BIROUL INVESTIȚII ȘI MONITORIZARE LUCRĂRI
Nr. 644 / 09.04.2020

Clarificări

pentru achiziție servicii de decontaminare/ecologizare a bazinelor cu deșeuri periculoase cât și extragerca acestora de pe amplasament pentru obiectivul „Reabilitare, refuncționalizare și modernizare Casa Universitarilor Iași- Monument Istoric înscris în LMI COD IS –II –M-B–03782” Bulevardul Carol I nr. 9 județul Iași, Mun. Iași

Referitor la Solicitarea de oferta Nr.1065/AP/09.04.2020

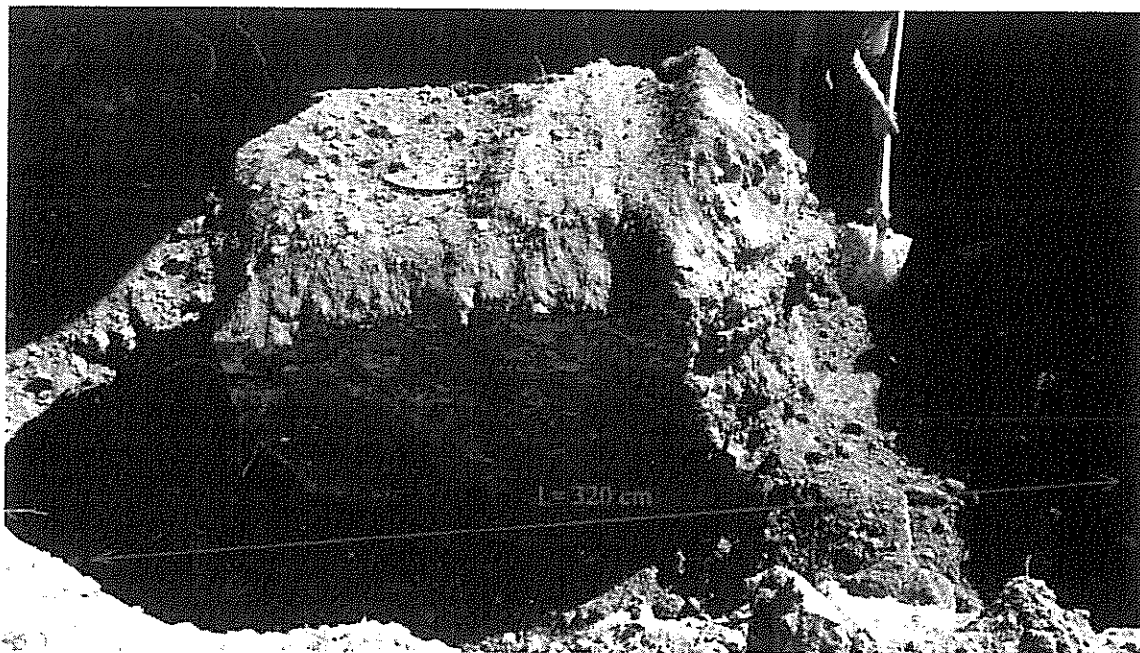
2. „- consideram ca pretul pentru pamant infestat va trebui exprimat in lei /m3 si nu lei/ mp, pentru ca este vorba de volum de pamant dislocat si nu de suprafata si de asemenea va rugam sa precizati daca aceasta oferta va fi suplimentara fata de cea solicitata pentru serviciile punctuale din caietul de sarcini. desi oarecum se intelege.”	-Estimarea se va face pe lei/mc pentru pământul posibil contaminat. ! Precizarea de preț este necesară a fi menționată, deoarece pot apărea eventuale lucrări neprevăzute ce vor fi cuantificate după caz. Considerăm că bazinul este la acest nivel stabil de ani de zile și dacă era să fie spart/fisurat nu mai era lichid în el.

Bazin metalic – dimensiuni, nivel combustibil, capac cămin

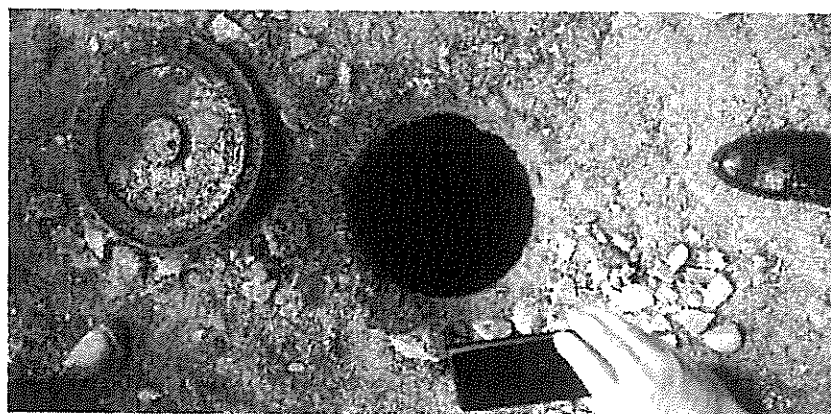
3. „- Care este dimensiunea gurilor de vizitare a celor 2 rezervoare?”	-Datorită săpăturii în jurul bazinului metalic pentru a se identifica geometria acestuia, căminul de cărămidă care este amplasat peste gura de vizitare a bazinului metalic este afectat și riscă să se prăbușească, astfel nu se poate efectua o măsurătoare, gura de acces a bazinului metalic este circulară de aprox d=30 cm (vezi foto anexat) -Bazinul din beton nu are o gură de vizitare, el a fost identificat după ce placa de beton a fost spartă (este un acces de aproximativ 10x10 cm. (vezi foto anexat)

4. „- Am dori cateva fotografii ale bazinelor in teren. Datorita situatiei starii de urgenta nu putem efectua o vizita a amplasamentului deocamdata.”	-Se vor anexa poze.
